# 島根原子力発電所 2 号炉 運転中の原子炉における 格納容器破損防止対策の有効性評価について

## 水素燃焼

令和 2 年 2 月  
中国電力株式会社

## 2. 審査会合での指摘事項に対する回答

図95-1 実効G値の設定根拠とした電共研の実験結果

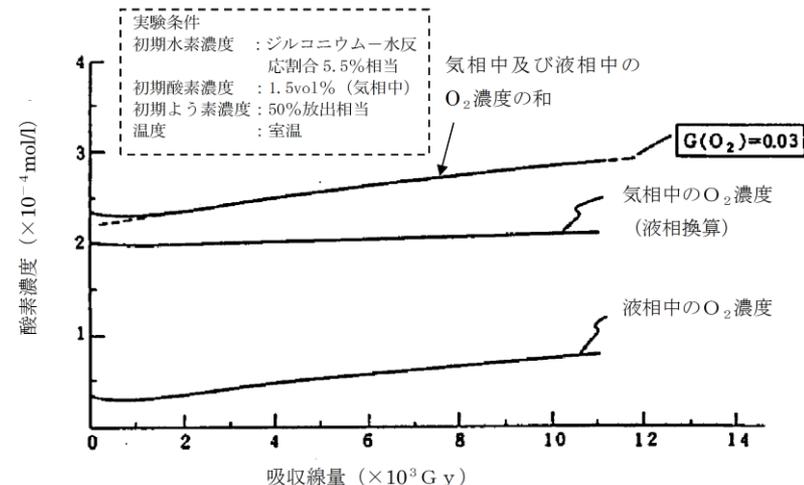
- ・実効G値について、ヨウ素イオンの濃度が大きいほどG値が大きくなるとのことだが、「50%相当」とは何を根拠に設定されたものか。根拠と併せて妥当性 (保守性) について定量的に説明すること。
- ・G値への温度の影響について、温度が高いほどG値が小さくなる根拠を説明すること。
- ・不純物の実効G値への影響について、ヨウ素以外の核種によるG値への影響について説明すること。
- ・G値について、過去にも同じ電共研による試験の研究成果が用いられているが、当該成果報告書を開示すること。電共研報告書の実験データの不確かさについても説明すること。電共研報告書の実験方法の妥当性について、他試験のデータとの比較を定量的に説明すること。
- ・G値を測定したグラフについて、実験データをフィッティングしたものなのか、連続して取得したデータなのか説明すること。

実効G値を評価する試験における、水の吸収線量の評価方法を説明すること。

- 実効G値の設定根拠とした電共研「事故時放射線分解に関する研究」<sup>[1]</sup>の実験結果を図95-1に示す。
- 実験における水の吸収線量は、水を媒体とした標準的な換算係数を用いて評価している。
- 図95-1は、連続測定である液相中の濃度を除き、サンプリングにより計測された濃度測定値に基づいてフィッティングを行っている。

図115-1 格納容器水素濃度  
及び格納容器酸素濃度 系統概要図

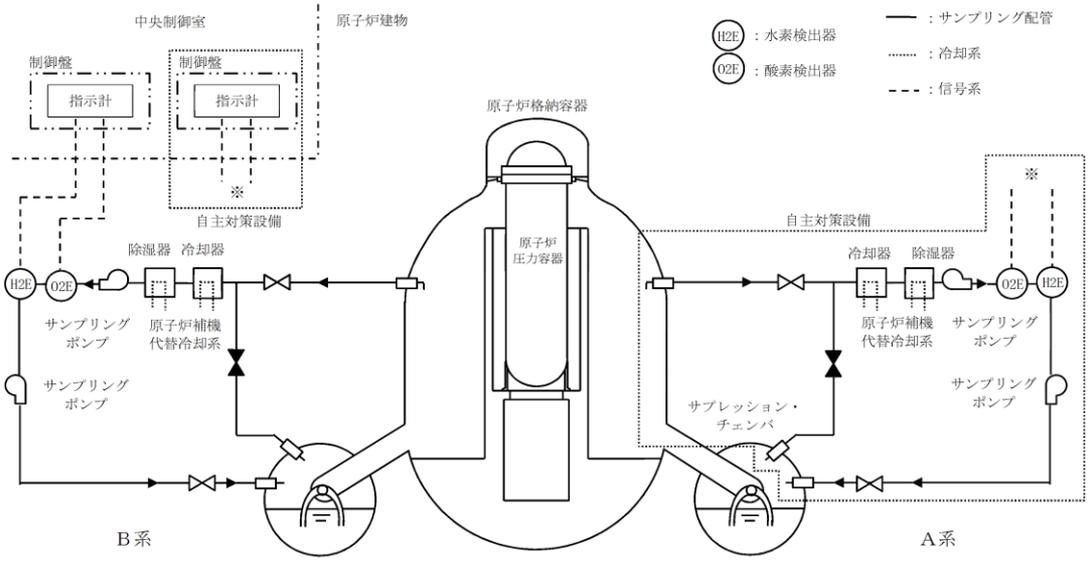
水素，酸素の計測方法を詳細に説明すること。

- 格納容器内の水素濃度及び酸素濃度の監視設備の主要仕様を表115-1に示す。
- 格納容器水素濃度及び格納容器酸素濃度は，サンプリング装置により原子炉格納容器内の雰囲気ガスを原子炉棟内へ導き，検出器で測定することで，原子炉格納容器内の水素濃度及び酸素濃度を中央制御室より監視できる設計とする。
- 格納容器水素濃度（SA）及び格納容器酸素濃度（SA）も同様に，サンプリング装置により原子炉格納容器内の雰囲気ガスを原子炉棟内へ導き，検出器で測定することで，原子炉格納容器内の水素濃度及び酸素濃度を中央制御室より監視できる設計とする。

図123-1 ドライウエルの気相濃度の推移 (ドライ条件)

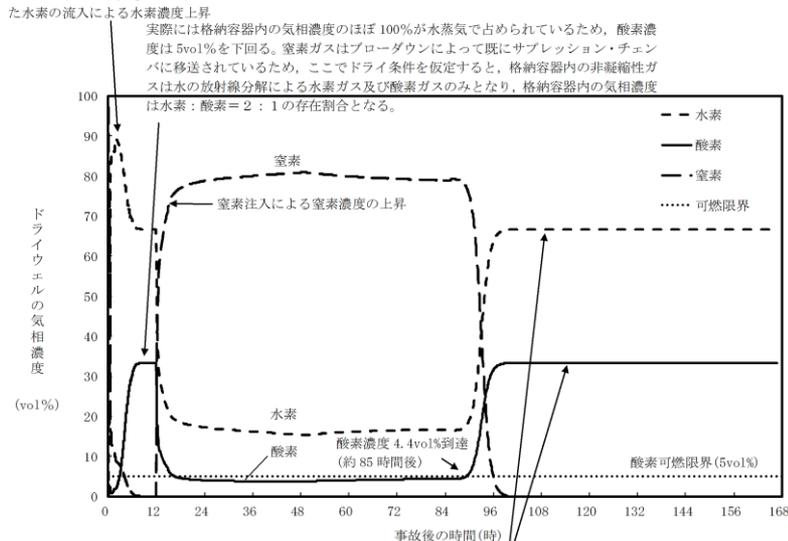
- ・ G 値の不確かさ評価においてベントをする場合の成立性を示すこと。
- ・ G 値については、有効性評価に与える影響及び現状の実験的知見を勘案の上、仮定する値の妥当性を説明すること。

- ・サプレッション・チェンバの酸素濃度 (ドライ条件) が4.0vol%に到達した約49時間時点で窒素の注入をドライウエルからサプレッション・チェンバに切替え, ドライウエルの酸素濃度 (ドライ条件) が4.4vol%に到達した約85時間時点でウェットウェルベントを実施した。
- ・その結果, 原子炉格納容器内の水素濃度及び酸素濃度は大幅に低下し, 可燃限界未満に抑制されることを確認した。また, ドライウエルの酸素濃度 (ドライ条件) が4.4vol%に到達するのは約85時間後であることから, 格納容器フィルタベント系による格納容器内の気体の排出操作は十分対応可能である。

約85時間後にドライウエル気相部の酸素濃度が4.4vol%に到達するため、ウェットウェルベントラインを開放。これに伴い格納容器内の気体が格納容器外に排出される。開放後、現実的には格納容器内で発生し続ける水蒸気が格納容器内の気相濃度のほぼ100%を占め続けるが、ここでドライ条件を仮定すると、格納容器内の非凝縮性ガスは水の放射線分解による水素ガス及び酸素ガスのみとなるため、格納容器内の気相濃度は水素：酸素=2：1の存在割合となる。

図25-1 格納容器圧力の推移

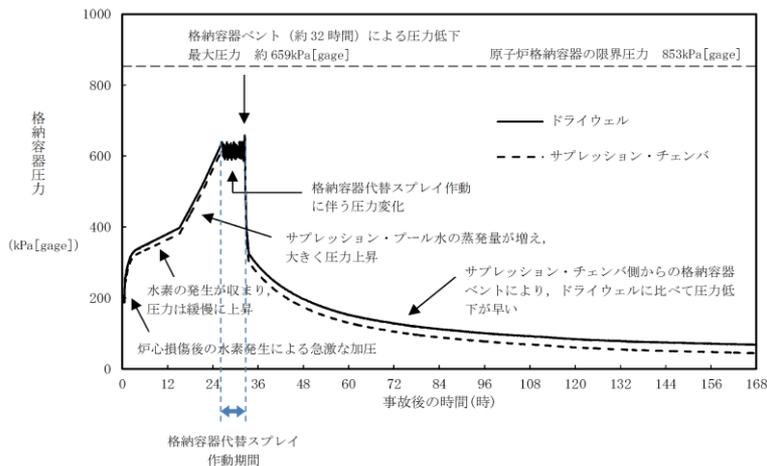
D/Wクーラの有効性について別途説明すること。

- 格納容器過圧・過温破損シナリオを対象に、ドライウェルクーラの使用を仮定した場合の原子炉格納容器からの除熱効果を確認した。
- 図25-1に格納容器過圧・過温破損シナリオの格納容器圧力の推移を、図25-2に崩壊熱とドライウェルクーラ1系列による除熱量の比較を示す。
- ドライウェルクーラ1系列の作動では、約30時間で約4 MWの除熱量と評価され、格納容器スプレイ (約120m<sup>3</sup>/h) による蒸気凝縮性能の約半分に対応する。
- 以上より、ドライウェルクーラ作動により、一定程度の格納容器除熱効果が期待でき、格納容器ベントまでの時間の遅延が可能と考えられる。
